### ÜVEGAJTÓ ZSANÉRJÁNAK CSERÉJE

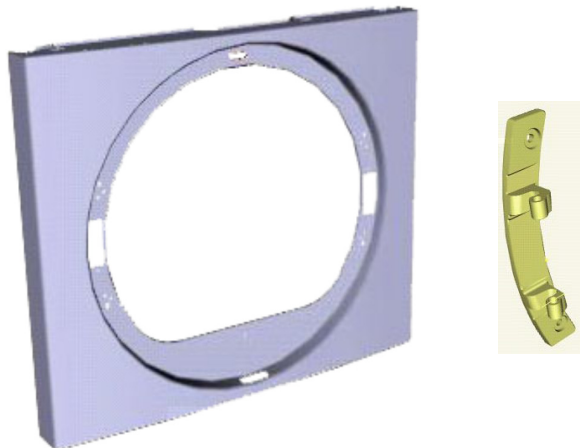
Hibák miatt az üvegajtó 1366253217 cikkszámú, lehajtható zsanérja a továbbiakban nem kapható. Ezt új ajtózsanér és előlap készlet váltotta fel.

A régi előlap eldeformálódik, ha megpróbálja az új zsanért rászerezni.

A régi ajtózsanért cserélje ki az új ajtózsanérra és előlapra.

Régi ajtózsanér	Régi előlap	Új előlap és ajtózsanér készlet
1366253209 1366253217	1367004007	4055344131
	1367004023	
	1367004049	
	1367004056	4055306585
	1367004080	
	1367004320	
1367004411	4055280756
